Vysvětlení k Zadávací dokumentaci č. 3 a č. 4

Veřejná zakázka: „Rekonstrukce silnice II_312 Červený Potok – hr.Pk“
Druh VZ: Veřejná zakázka na stavební práce
Režim VZ: Zjednodušené podlimitní řízení
Datum zahájení VZ: 28.11.2025
URL VZ: <https://ezak.suspk.cz/vz00001465>
Č.j. SUSPK/13160/2025

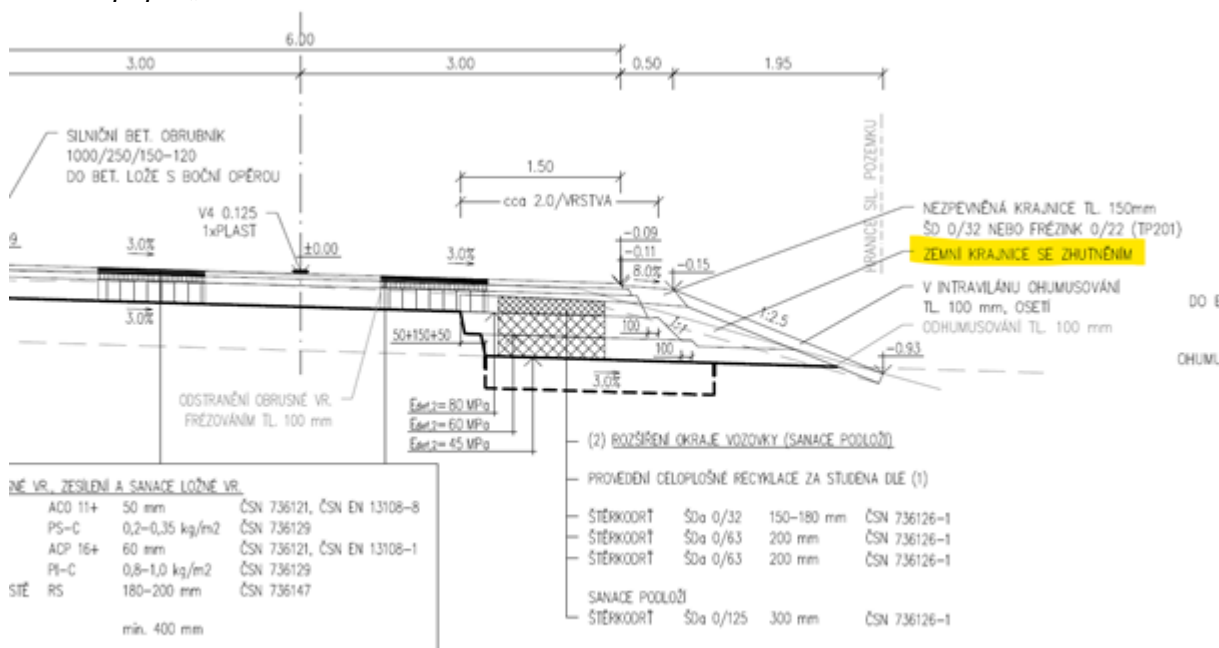
1) V rámci realizace příčných propustků tedy, hloubkových výkopových prací, budou práce probíhat v těsné blízkosti jízdního pruhu, jehož šířka bude (alespoň v jedné ze dvou etap) menší než 3 m pro požadovaný linkový autobus a z tohoto důvodu by mělo být nutné pro bezpečné provádění prací i pro ochranu účastníků silničního provozu, doplnit zakázku o dodatečná bezpečnostní opatření, např. instalaci betonových svodidel, případně požadavky na pažení výkopu či jiné prostředky ke zvýšení bezpečnosti.

Prosíme zadavatele o stanovisko, jakým způsobem má být bezpečné provádění prací zajištěno, abychom mohli adekvátně naplánovat technologický postup a náklady. Případně žádáme o doplnění zakázky o bezpečnostní prvky.

Zajištění bezpečnosti jak účastníků silničního provozu, tak pracovníků dodavatele, je povinností dodavatele stavby.
